Merknadsbehandling 2. gangs høring Lisetra 2 (050219)

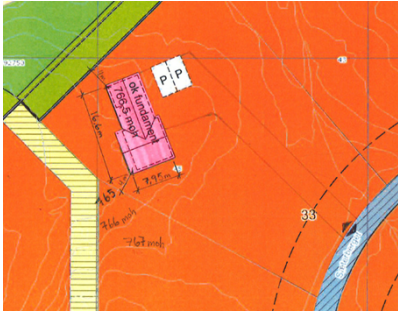
Gjelder 3 stk. møteplasser på kjøreveg SKV2 ved BFF16-18: På nåværende kart er disse tegnet og dimensjonert for større kjøretøy (40m * 3m). Det er ønskelig at disse gjøres mindre og lik møteplassene langs SKV2 for øvrig (25m * 2m). Begrunnelsen er avtagelse av trafikk, samt at det beslaglegger unødvendig mye areal for fritidsbebyggelse. Møteplassene kan evt. kombineres med innkjøring til de aktuelle tomtene.

→ Rådmannen foreslår at møteplassenes størrelse beholdes. Dette er fremtidsrettet og bra for vinterdrift. Det kan anlegges atkomst til hytter over arealet. Videre er tomtene på Lisetra relativt store og det er ingen %-vis utnyttelsesgrad. Regulert møteplass begrenser ikke utnyttelsen av tomtene. Inntegnede møteplasser utløser ikke behov for å justere tomter på grunn av reguleringen, og det er ikke ofte at hyttene plasseres nær veg. Byggegrensene endres ikke som følge av denne innarbeidelsen. Merknaden tas ikke til følge.

Tidligere innspill:

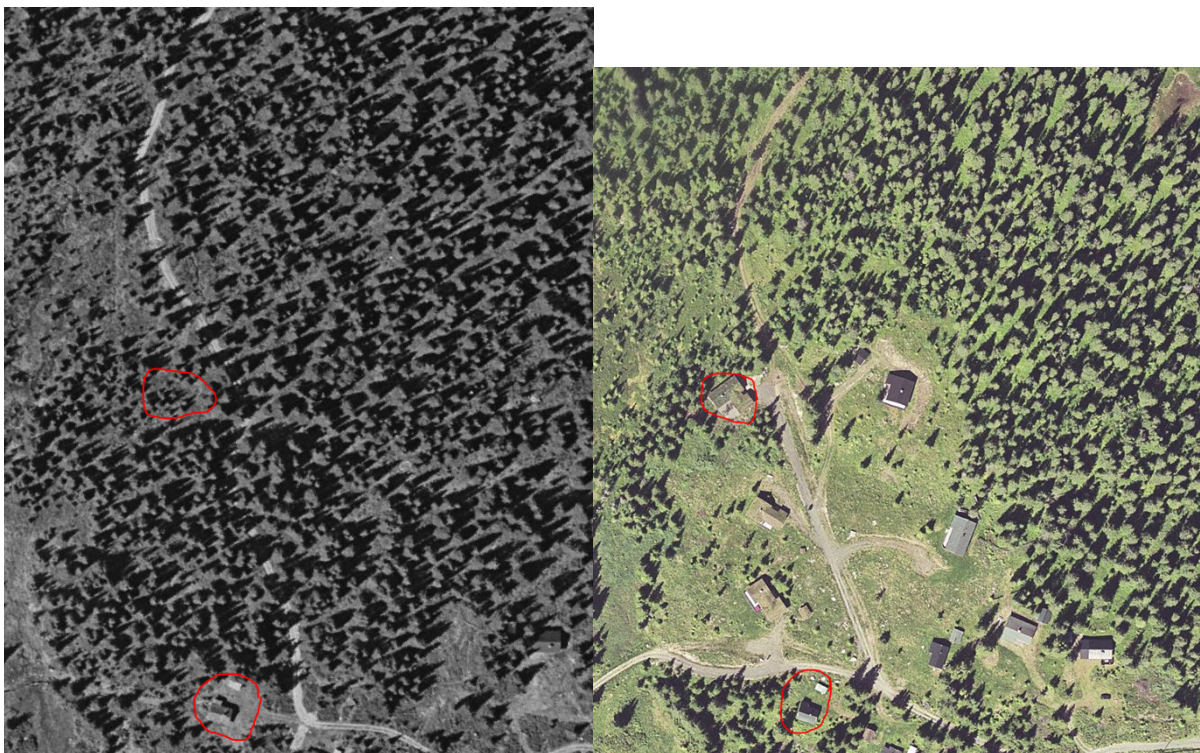
1. Bygde sin hytte i 2000 og bygde da veg fra nabohytte 18/154. Ingen veg var der før.

2. Forlengelse av veg til 18/5 var i strid med gjeldende reguleringsplan. De ble heller ikke nabovarslet.
3. Regulert veg ligger på deres tomt. Dette aksepteres ikke.
4. Det er ikke tilstrekkelig med vegareal for å anlegge veg forbi 26/197.
5. Kjøring på vegen slik den er regulert i dag er i strid med formålet.
6. Høgshaugvegen er ikke dimensjonert til økt bruk.
7. Evt. ny veg vil komme i konflikt med skiløype vinterstid.

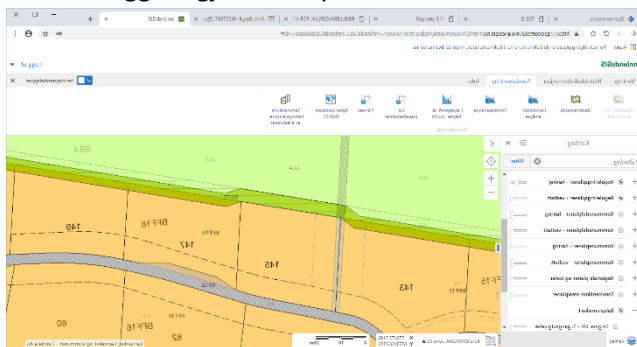
Pkt. 9.1 om rekkefølgekrav mht. skiløypeopparbeidelse må inkludere BFF16 og 18. Videre må det være krav om opprydding i ulovlig dumpet masse på BFF18.

Benyttelse av skiløype til sykkel og gange hører ikke hjemme i en rekkefølgebestemmelse. Videre tillater ikke OAK BST3 brukt og vil stenge denne som en følge av uenighet med regulanten.

Det fremføres at rekkefølgebestemmelse pkt. 9.1 må inkludere BFF16. Høringsforslaget legger opp til BFF 17 og 18. Innenfor BFF16 er det kun to usolgte tomter pr. i dag. Det vil ramme tredje person ved å nekte disse å bygge på tomter de har kjøpt. Deleforbudet på BFF 17 og 18 rammer 17 usolgte tomter samt utnyttelsen av BFF18 med leilighetsbygg eller 4 tomter. Rådmannen finner at rekkefølgebestemmelsene ikke endres ytterligere. I følge utbygger er det ryddet opp i den ulovlige fyllingen ved 26/207 og deler av BFF18.

Rådmannen er enig i at rekkefølgebestemmelsene ikke trenger å omhandle sommerbruk av skiløypestraseer. Dette strykes, da det står i bestemmelsen som omhandler skiløyper et annet sted i bestemmelsene.
